質 疑 回 答 書

工事名又は業務名 吹田市立千里第三小学校昇降機棟増築及び旧千里山西デイサービスセンター大規模改修ほか工事(電気設備工事)

図番 E-08「旧千里山西デイサービスセンター 配置図(改修)」
引込柱(電力会社柱)に立ち上がっている以下の露出配管(PE管)について確認させてください。
① EM-CET150sq(既設FEP80)電灯引込用
② EM-CET150sq(既設FEP80)動力引込用
③ カラ配管(既設FEP65)予備
上記3系統について、図面上では既設か新設かが判断できないため、
本工事にて新設敷設するものか、既設を流用するものか、
それぞれご教示いただけますでしょうか。

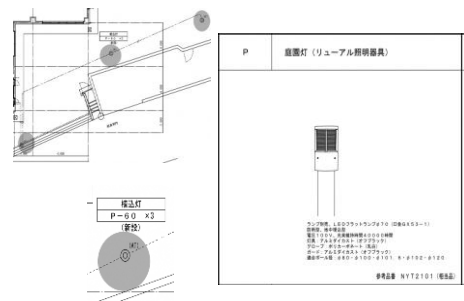
なお、電話引込については
「電柱立ち上げ配管 PE管(現状のまま)」との記載があり、
既設流用と認識しております。

認識に相違がございましたら、併せてご指示願います。

①～③は既設流用です。電話引込はお見込みのとおりです。

図番E-62 校舎棟 2階・R階 動力・コンセント設備図(撤去)

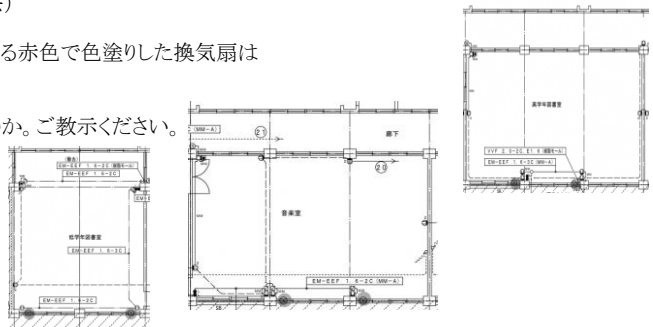
低学年図書室、音楽室、高学年図書室 に設置されている赤色で色塗りした換気扇は撤去対象でしょうか。

また、撤去対象の換気扇は電気工事にて撤去するのでしょうか。ご教示ください。

撤去対象です。電気工事にて撤去します。
